改善箇所説明図

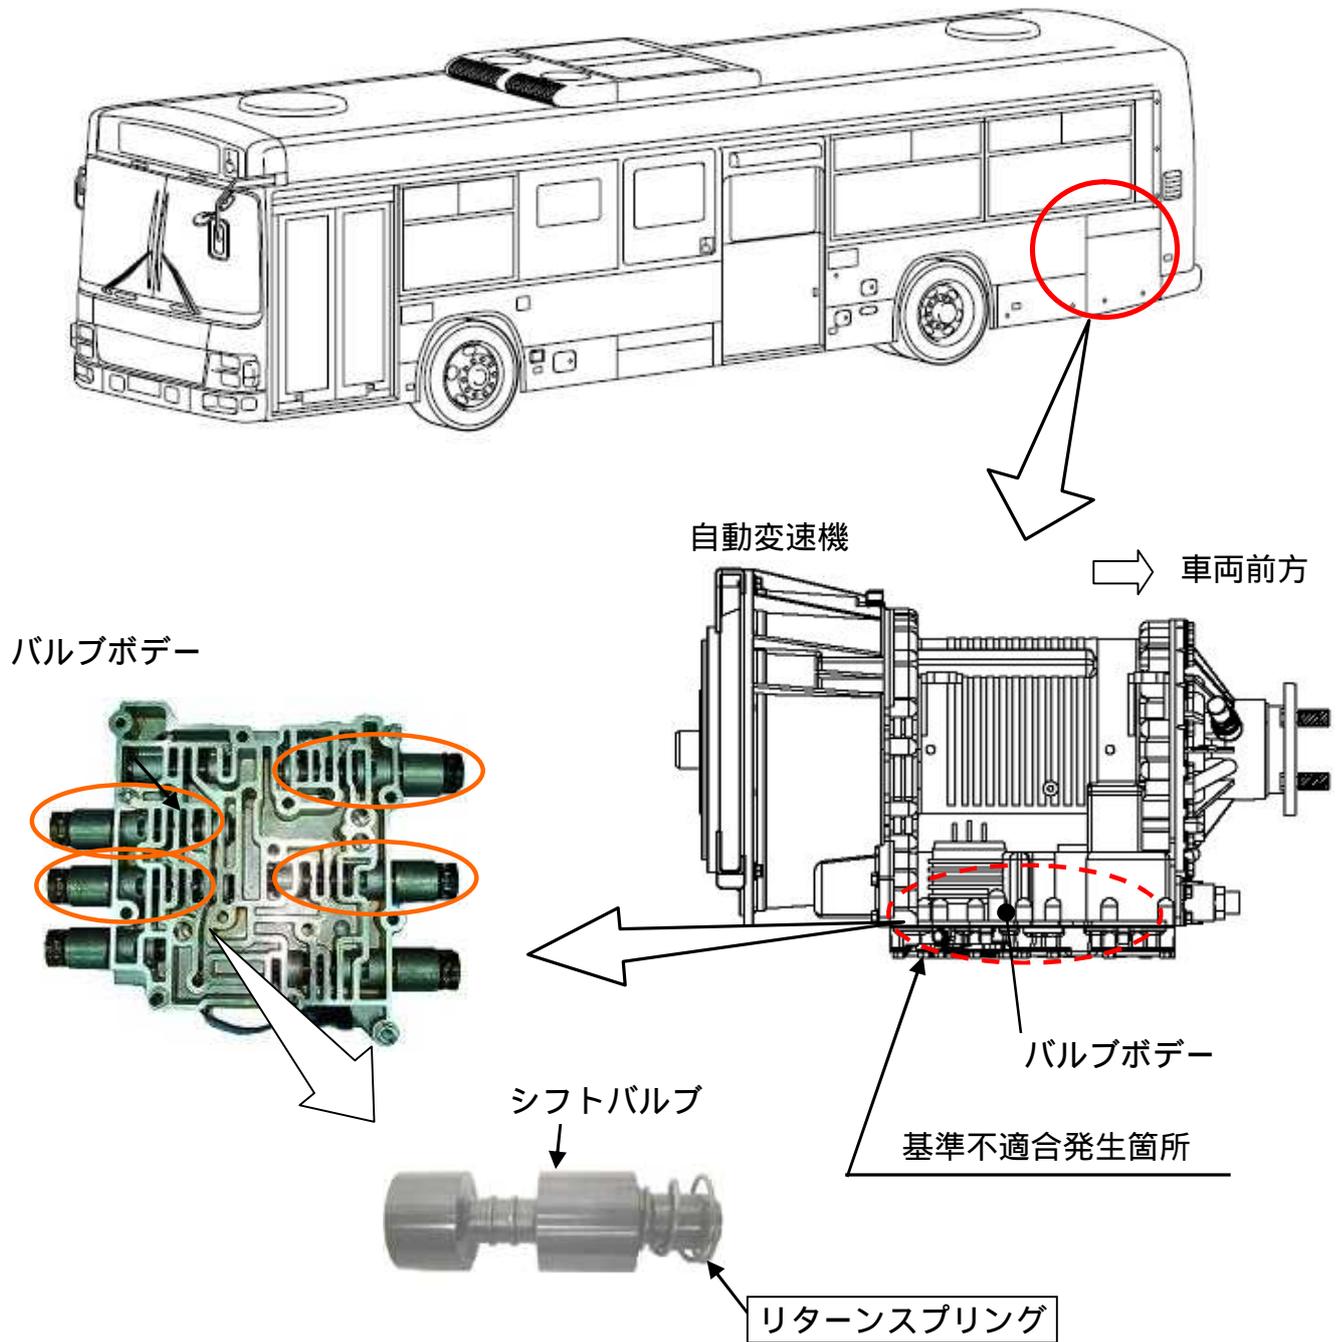
路線バスの自動変速機において、変速ギヤ位置を制御しているバルブボデーのシフトバルブのリターンズプリングの強度が不足しており、そのままの状態で使用を続けると、当該スプリングが折損するものがある。このため、ギヤ段の変更に支障を生じ、最悪の場合、ギヤ段がニュートラルに固定されて発進できなくなるおそれがある。

注： は、措置する部品を示す。

改善の内容： 全車両、当該リターンズプリングを対策品に交換する。

識別：自動変速機左側面のシリアルナンバープレート右上部に白色ペイントを塗布する。
